## 改善箇所説明図

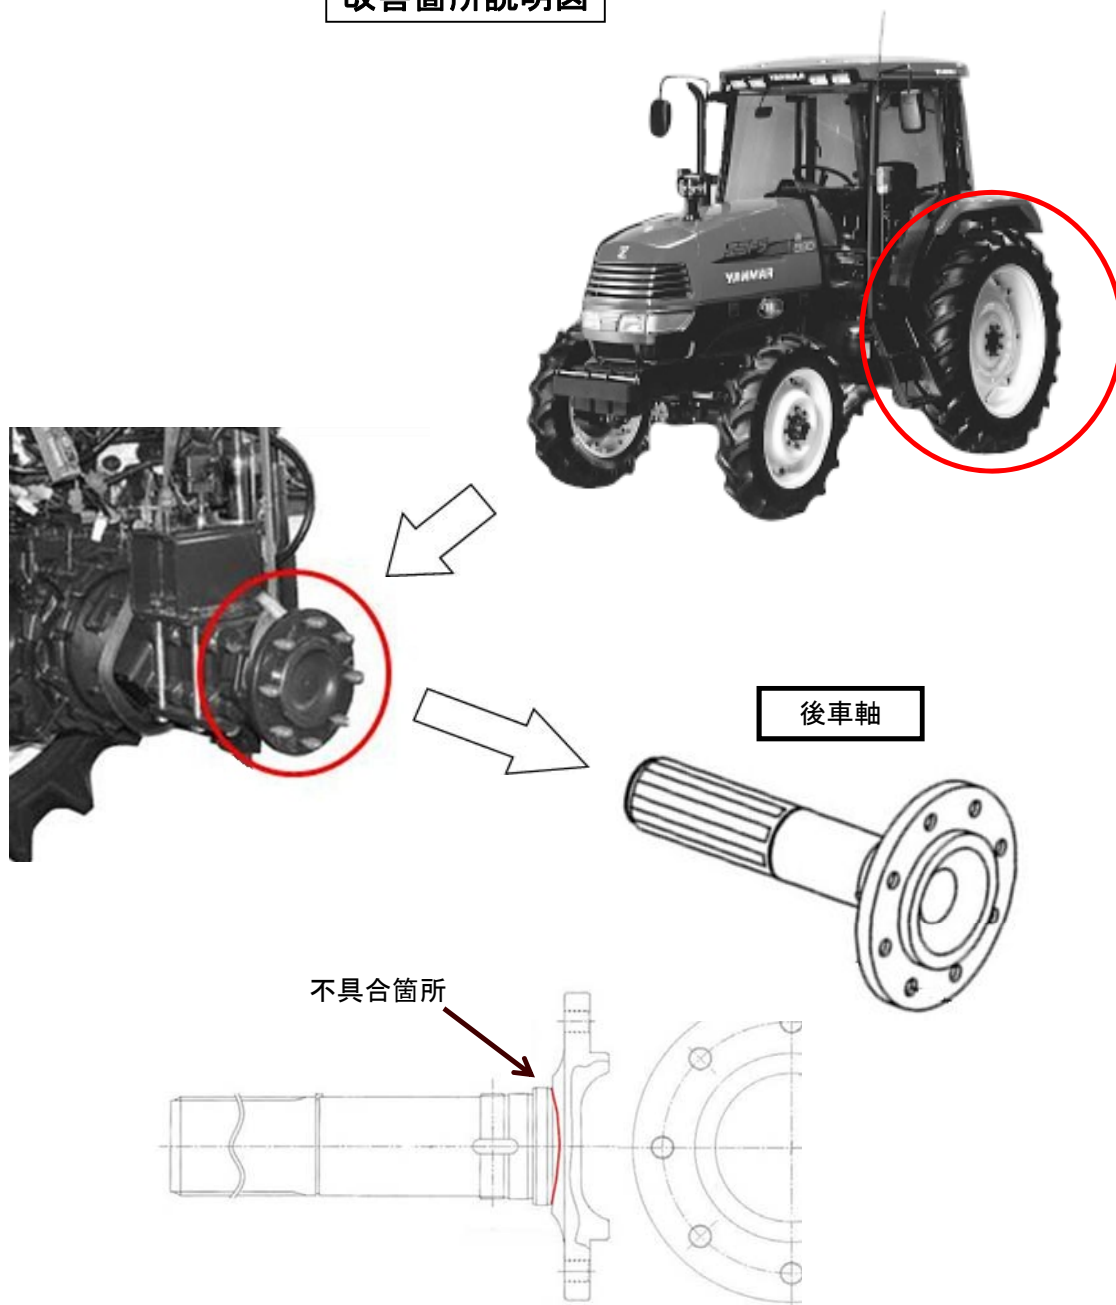
農耕トラクタの後輪において、車軸の熱処理が不適切なため、硬度が不十分で強度不足なものがある。そのため、そのままの状態で使用を続けると、車軸がタイヤフランジ部から折損し、最悪の場合、走行不能となるおそれがある。

全車両、後車軸を対策品に交換する。

左補助ステップのボルトに白色のペイントを塗布する。
